工程指示 / 要求簡箋 ENGINEER INSTRUCTIONS(E.I.)

工程指示編號:	EI- 8435	修改版本:	-
	HK- 1852		
工程編號:	J 856	工程名稱:	天榮站
收件人:	生統	發件人:	Charmant
工程項目:	T1座 B8單位之幕牆單元件安排	日期:	14/10/2024

內容: T1座 B8單位(PE102-1)之幕牆單元件:

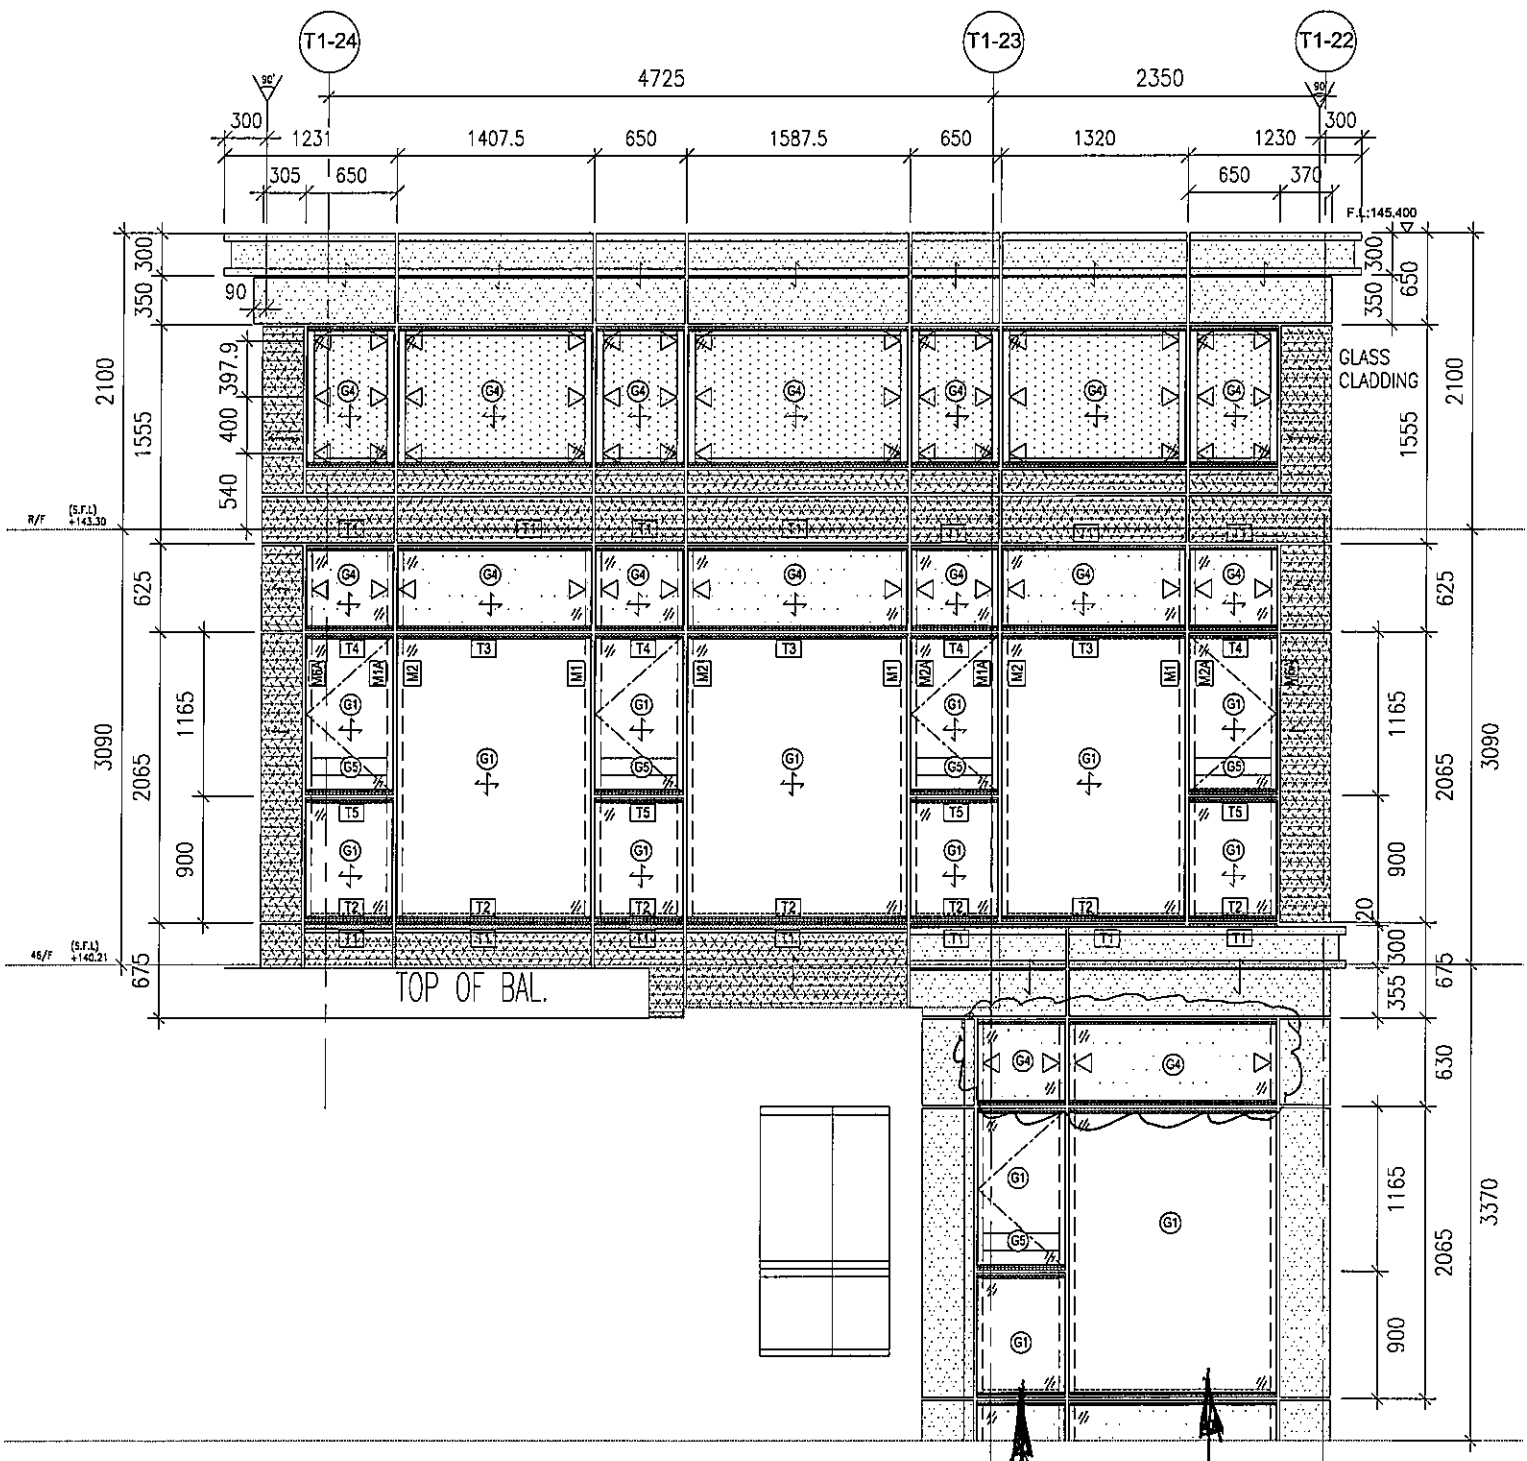
1) 從30/F 以上出貨之幕牆單元件, 需由現時每架裝3件, 改為每架裝4件單元件出貨

2) T1 B8單位的45/F單元件 (CW-T101P及CW-T109P), 暫時先不要安裝死牆玻璃及背板, 等待需該位置的石屎完成後覆尺, 再決定是否帶死牆玻璃出貨。

CW-T101 P CW-T109 P

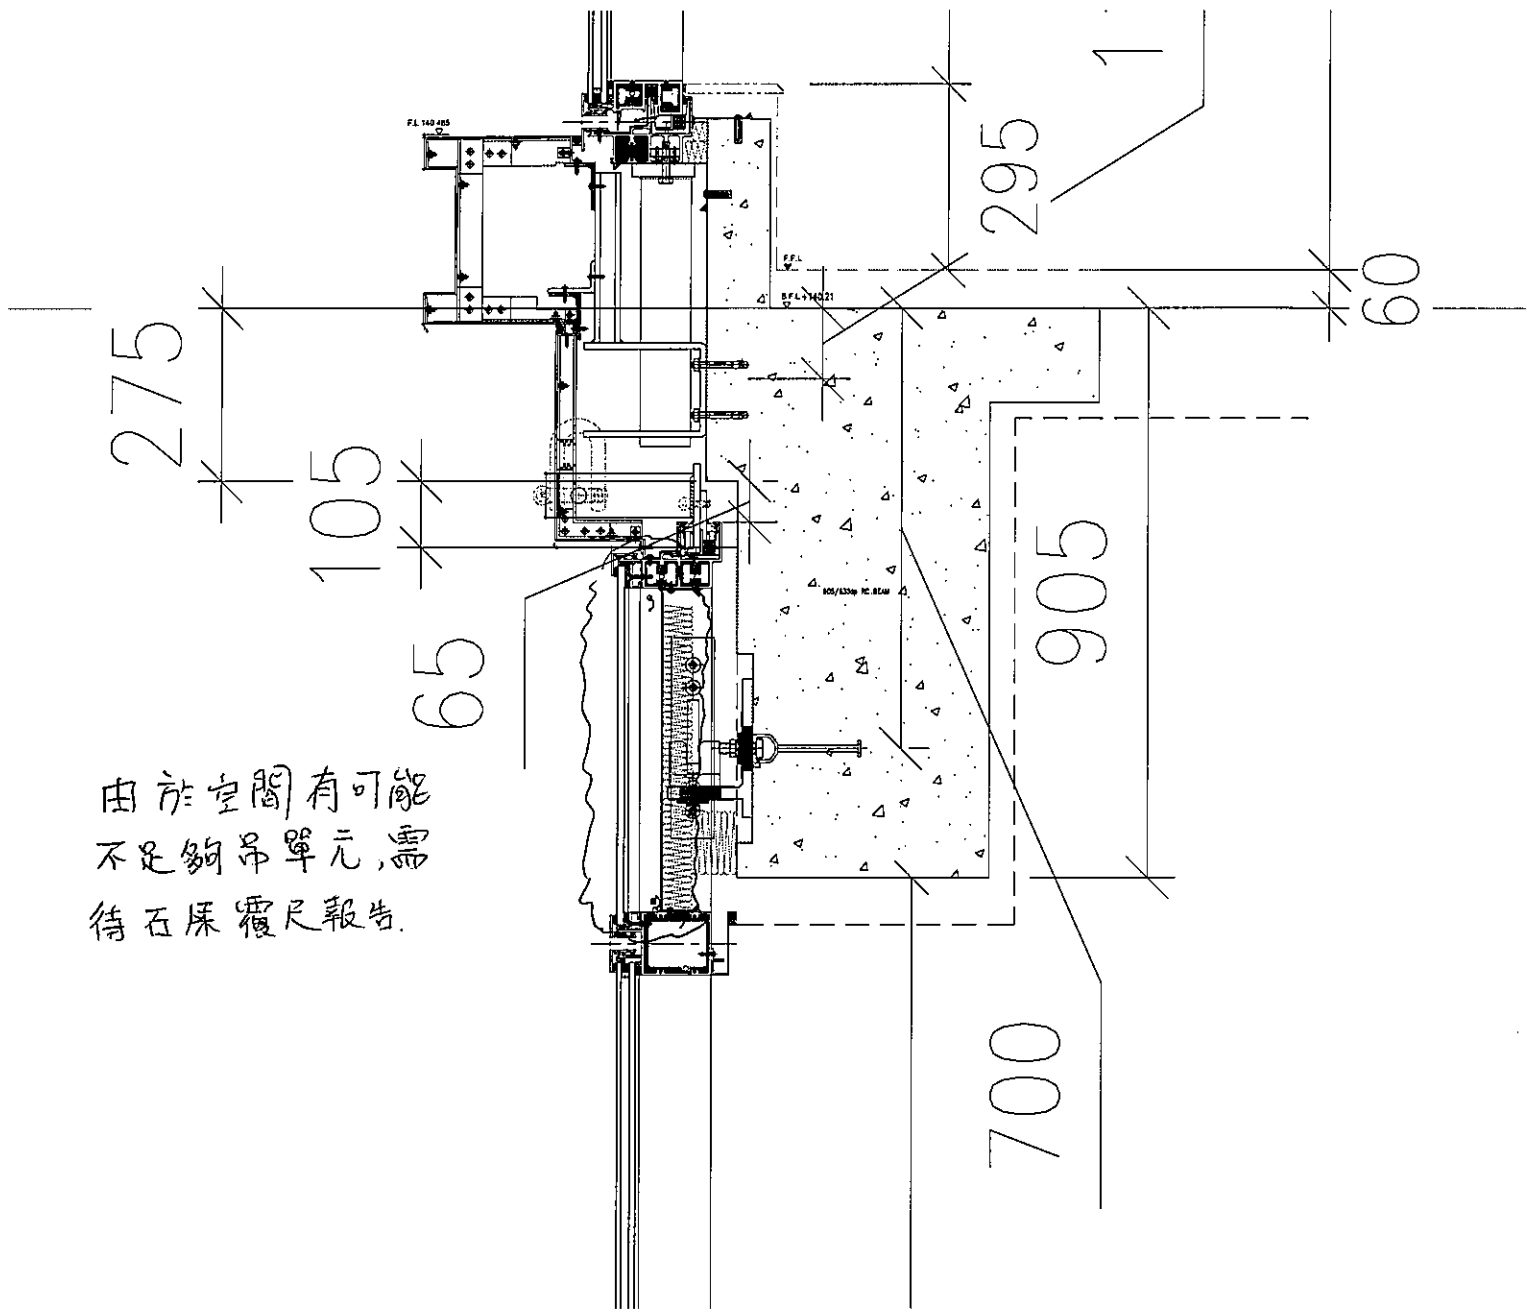
T1-BS單位
 45/F (last typical)
 (有可能)要出廠時,先不裝死牆玻璃和背板.

由於空間有可能
不足夠吊單元，需
待石屎覆尺報告。
